ANEJO Nº 17: COMPARATIVA DE DELIMITACIÓN DEL DPMT TRAS LA ANULACIÓN DEL REAL DECRETO 668/2022, DE 1 DE AGOSTO

Durante la tramitación del expediente de deslinde y antes de la redacción del presente Proyecto, la Sala de lo Contencioso Administrativo del Tribunal Supremo dictó la Sentencia de 31 de enero de 2024, recurso nº 911/2022, por la que se declara nulo de pleno derecho el Real Decreto 668/2022, de 1 de agosto, por el que se modifica el Reglamento General de Costas aprobado por RD 876/2014, de 10 de octubre. Dado que el RD 668/2022 modificaba el Reglamento en su artículo 4 c) en cuanto a los criterios técnicos para la determinación de la zona marítimo-terrestre y de la playa, relativos al alcance del oleaje y a las dunas, ha sido precisa la elaboración de un nuevo Estudio de Inundación que tenga en cuenta los criterios fijados en el Reglamento General de Costas de 2014 antes de su modificación de 2022, ahora anulada. Dicho Estudio, realizado al igual que el anterior por la empresa IDYMA, se adjunta en el Anexo nº 5, apartado 2.4, de este Proyecto y con arreglo a sus resultados han sido contestadas las alegaciones presentadas por los interesados. Igualmente, se hace constar que

VERTICES M-49 a M-58.

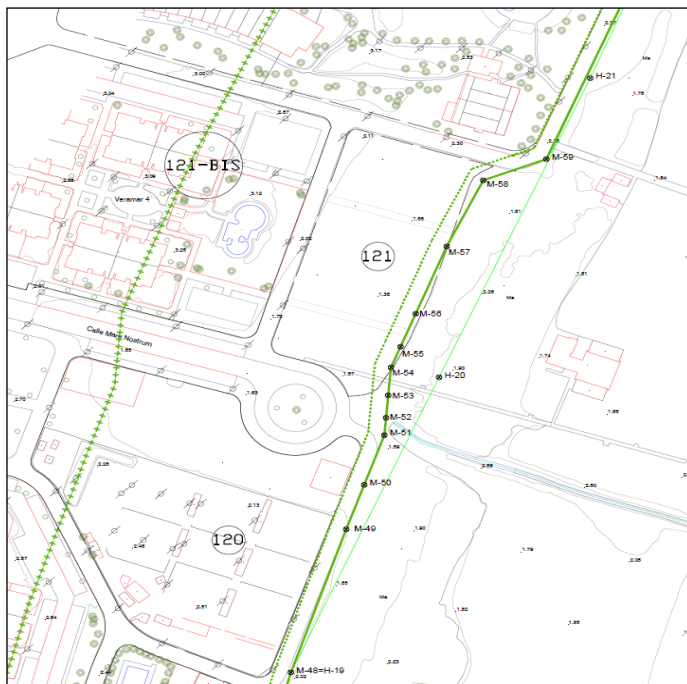
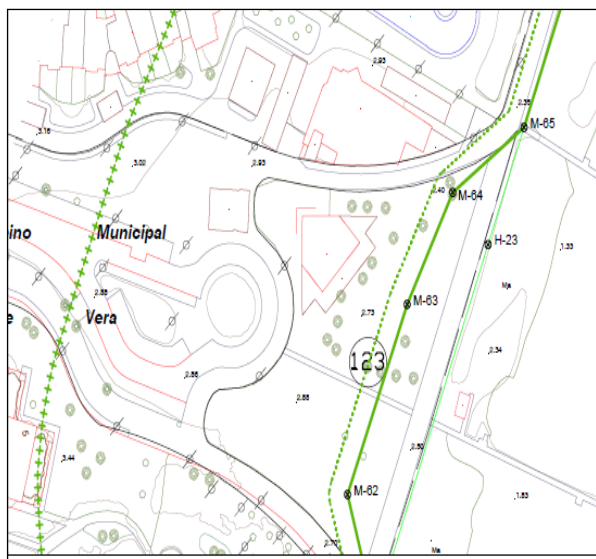
Se ha modificado la línea de deslinde entre los vértices M-49 a M-58, desplazándola hacia el exterior para hacerla coincidir con el límite del cordón dunar que establece el *Estudio Geomorfológico de un tramo de aproximadamente 4.300 m. de playas del t.m. de Vera, comprendido entre el río Antas y el límite con el t.m. de Cuevas de Almanzora* realizado por la empresa IDYMA (Anexo nº 5). Todo ello como consecuencia de la anulación por sentencia del Tribunal Supremo del Real Decreto 668/2022, de 1 de agosto y, por tanto, no encontrarse ya justificada la delimitación en este tramo que antes se hacía coincidir con el límite establecido como alcance del oleaje por el Estudio de Inundación realizado por la empresa IDYMA (marzo-23) con arreglo a los criterios establecidos por el anulado Real Decreto y que se incluye en el Anejo nº 5 del presente Proyecto junto con el nuevo estudio de alcance, también elabora por la empresa IDYMA (abril-24).

VERTICES M-61 a M-65.

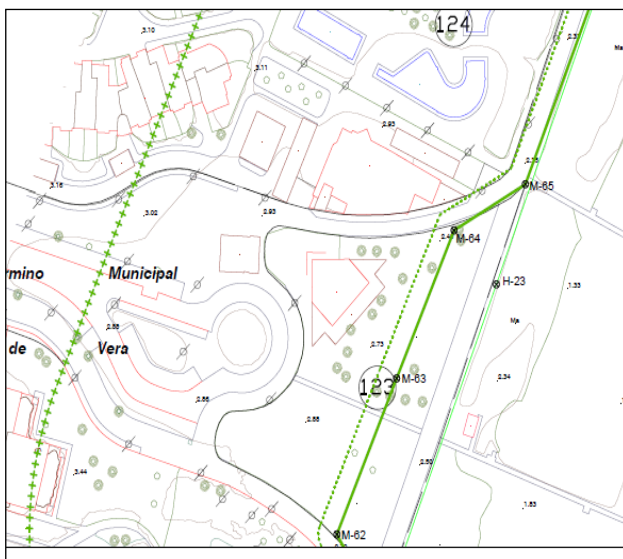
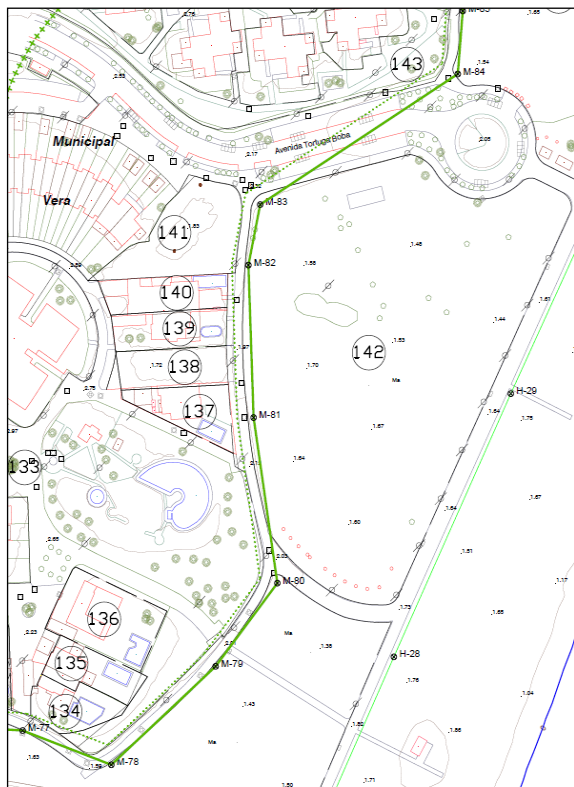
Se ha modificado la línea de deslinde entre los vértices M-61 a M-65, desplazándola hasta hacerla coincidir con el límite del cordón dunar que establece el *Estudio Geomorfológico de un tramo de aproximadamente 4.300 m. de playas del t.m. de Vera, comprendido entre el río Antas y el límite con el t.m. de Cuevas de Almanzora* realizado por la empresa IDYMA (Anexo nº 5). Todo ello como consecuencia de la anulación por sentencia del Tribunal Supremo del Real Decreto 668/2022, de 1 de agosto y, por tanto, no encontrarse ya justificada la delimitación en este tramo que antes se hacía coincidir con el límite establecido como alcance del oleaje por el Estudio de Inundación realizado por la empresa IDYMA (marzo-23) con arreglo a los criterios establecidos por el anulado Real Decreto y que se incluye en el Anejo nº 5 del presente Proyecto junto con el nuevo estudio de alcance, también elabora por la empresa IDYMA (abril-24).

VERTICES M-78 a M-84.

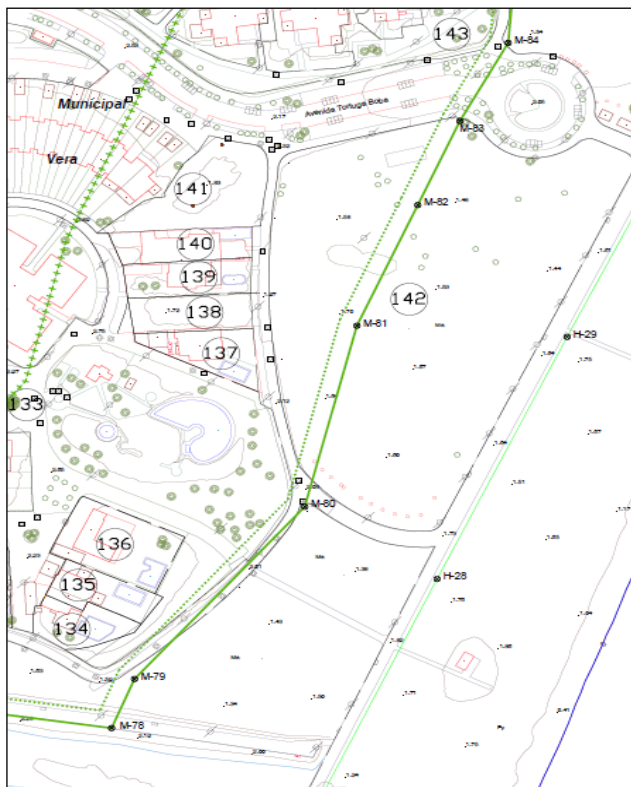
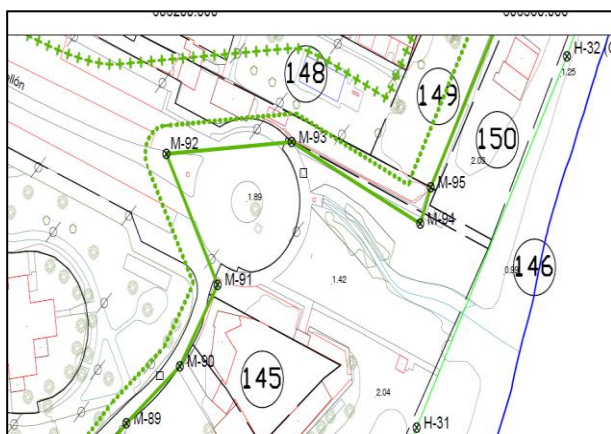
Se han modificado los vértices M-78 a M-84 desplazándola hasta hacerla coincidir con el límite del cordón dunar que establece el *Estudio Geomorfológico de un tramo de aproximadamente 4.300 m. de playas del t.m. de Vera, comprendido entre el río Antas y el límite con el t.m. de Cuevas de Almanzora* realizado por la empresa IDYMA (Anexo nº 5). Todo ello como consecuencia de la anulación por sentencia del Tribunal Supremo del Real Decreto 668/2022, de 1 de agosto y, por tanto, no encontrarse ya justificada la delimitación en este tramo que antes se hacía coincidir con el límite establecido como alcance del oleaje por el Estudio de Inundación realizado por la empresa IDYMA con arreglo a los criterios establecidos por el anulado Real Decreto y que se incluye en el Anejo nº 5 del presente Proyecto.

VERTICES M-91 a M-93.

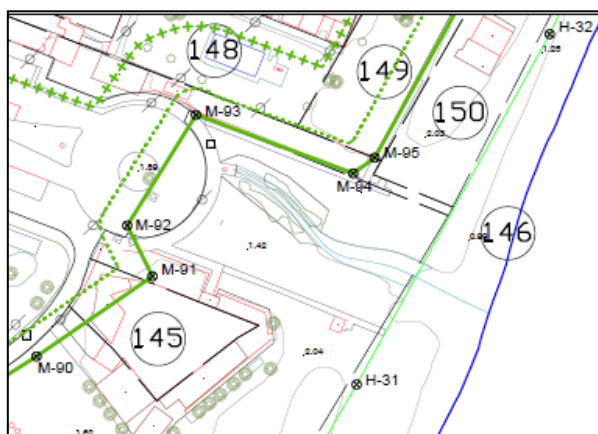
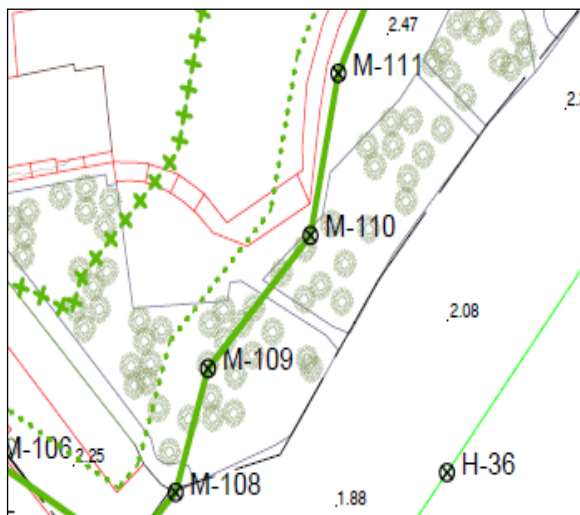
Se ha modificado la línea de deslinde entre los vértices M-91 a M-93, desplazándola hacia el exterior para hacerla coincidir con el límite del oleaje que establece el Estudio de oleaje realizado por la empresa IDYMA en abril 2024 y que forma parte del Anejo nº 5, apartado 2.4, del presente Proyecto. Todo ello como consecuencia de la anulación por sentencia del Tribunal Supremo del Real Decreto 668/2022, de 1 de agosto y, por tanto, no encontrarse ya justificada la delimitación en este tramo que antes se hacía coincidir con el límite establecido como alcance del oleaje por el Estudio de Inundación realizado por la empresa IDYMA con arreglo a los criterios establecidos por el anulado Real Decreto y que se incluye en el Anejo nº 5 del presente Proyecto.

VERTICES M-108 a M-114.

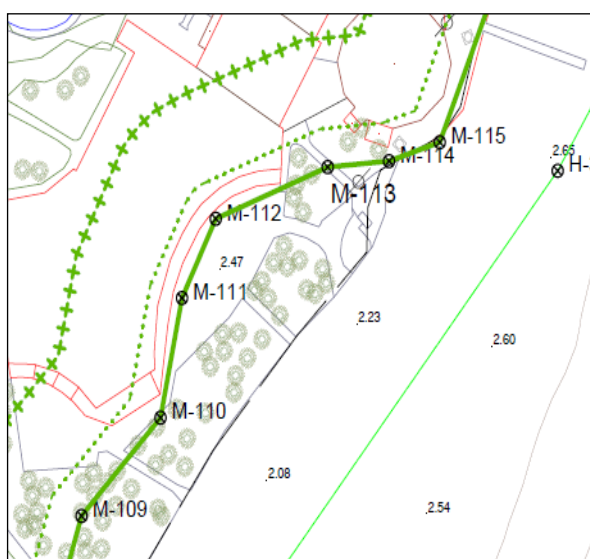
Se ha modificado la línea de deslinde entre los vértices M-108 a M-111, desplazándola hacia el exterior para hacerla coincidir con el Estudio de oleaje realizado por la empresa IDYMA en abril 2024 y que forma parte del Anejo nº 5 (apartado 2.4.), del presente Proyecto. Todo ello como consecuencia de la anulación por sentencia del Tribunal Supremo del Real Decreto 668/2022, de 1 de agosto y, por tanto, no encontrarse ya justificada la delimitación en este tramo que antes se hacía coincidir con el límite establecido como alcance del oleaje por el Estudio de Inundación realizado por la empresa IDYMA con arreglo a los criterios establecidos por el anulado Real Decreto y que se incluye en el Anejo nº 5 del presente Proyecto.

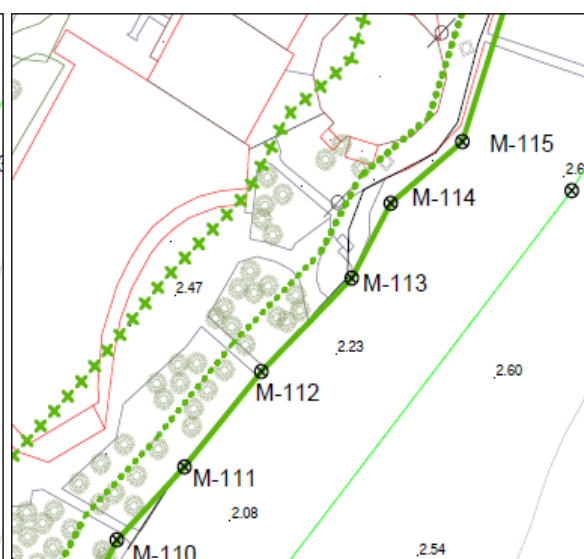
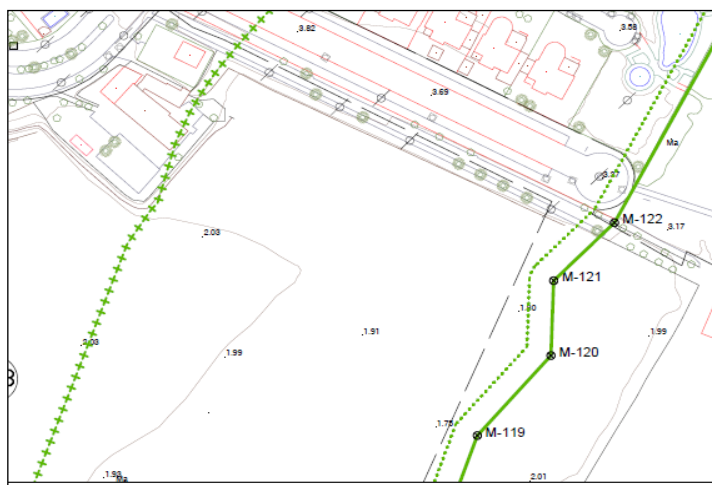
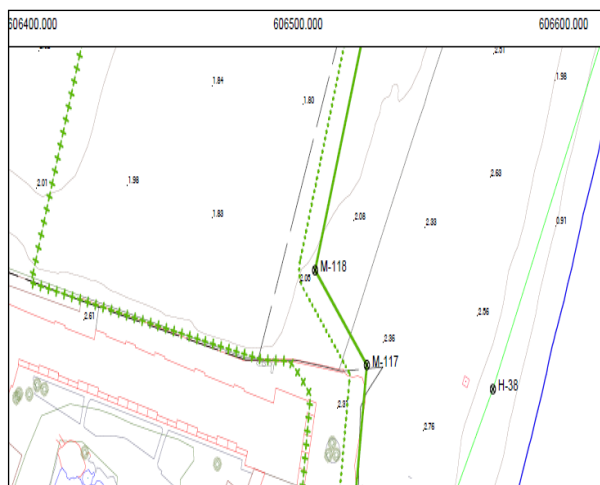
Por otro lado, se ha modificado la línea de deslinde entre los vértices **M-111 a M-114**, desplazándola hacia el exterior para hacerla coincidir con el límite del cordón dunar que establece el *Estudio Geomorfológico de un tramo de aproximadamente 4.300 m. de playas del t.m. de Vera, comprendido entre el río Antas y el límite con el t.m. de Cuevas de Almanzora* realizado por la empresa IDYMA (Anexo nº 5). Todo ello como consecuencia de la anulación por sentencia del Tribunal Supremo del Real Decreto 668/2022, de 1 de agosto y, por tanto, no encontrarse ya justificada la delimitación en este tramo que antes se hacía coincidir con el límite establecido como alcance del oleaje por el Estudio de Inundación realizado por la empresa IDYMA con arreglo a los criterios establecidos por el anulado Real Decreto y que se incluye en el Anejo nº 5 del presente Proyecto.

VERTICES M-117 a M-122.

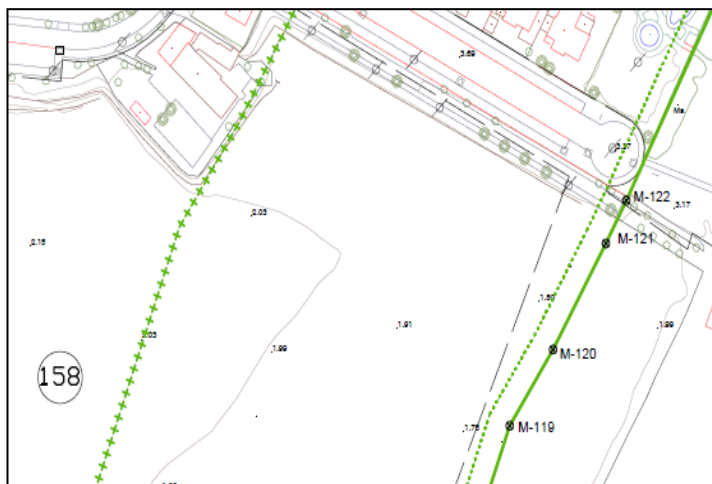
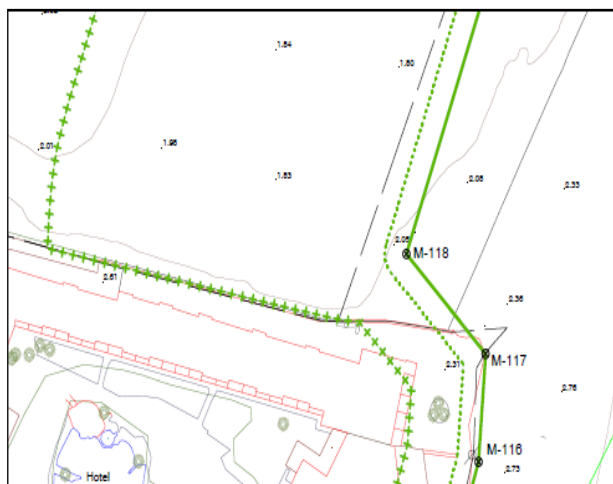
Se ha modificado la línea de deslinde entre los vértices M-117 a M-122, desplazándola hacia el exterior para hacerla coincidir con el límite del cordón dunar que establece el *Estudio Geomorfológico de un tramo de aproximadamente 4.300 m. de playas del t.m. de Vera, comprendido entre el río Antas y el límite con el t.m. de Cuevas de Almanzora* realizado por la empresa IDYMA (Anejo nº 5). Todo ello como consecuencia de la anulación por sentencia del Tribunal Supremo del Real Decreto 668/2022, de 1 de agosto y, por tanto, no encontrarse ya justificada la delimitación en este tramo que antes se hacía coincidir con el límite establecido como alcance del oleaje por el Estudio de oleaje realizado por la empresa IDYMA (marzo-23) con arreglo a los criterios establecidos por el anulado Real Decreto y que se incluye del Anejo nº 5, apartado 2.3 del presente Proyecto junto con el nuevo estudio de alcance, también elabora por la empresa IDYMA (abril-24).
